改善箇所説明図

スチール製ディスクホイール

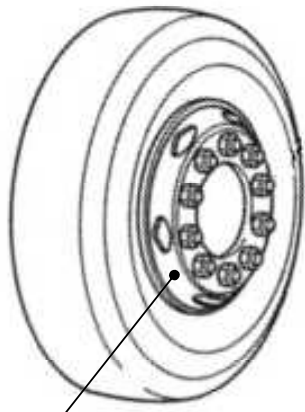
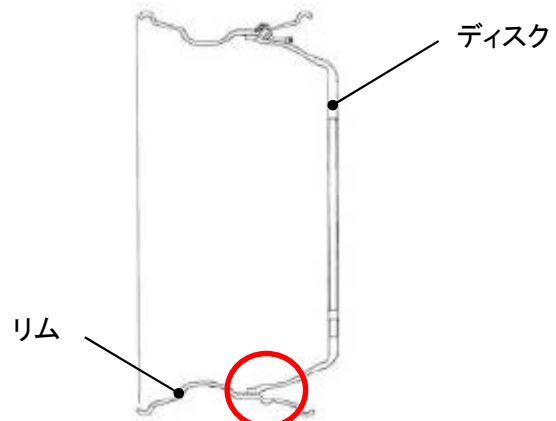
基準不適合発生箇所

大型トラックのスチール製ディスクホイールにおいて、リム成形の金型が不適切なため、リムとディスクの溶接合わせ面が不均一となり、溶接部の疲労強度が不足しているものがある。そのため、長期間使用すると溶接部に亀裂が入り、最悪の場合、ディスクホイールが破損するおそれがある。

改善措置の内容

ディスクホイールの製造番号を確認し、該当する場合は良品と交換する。
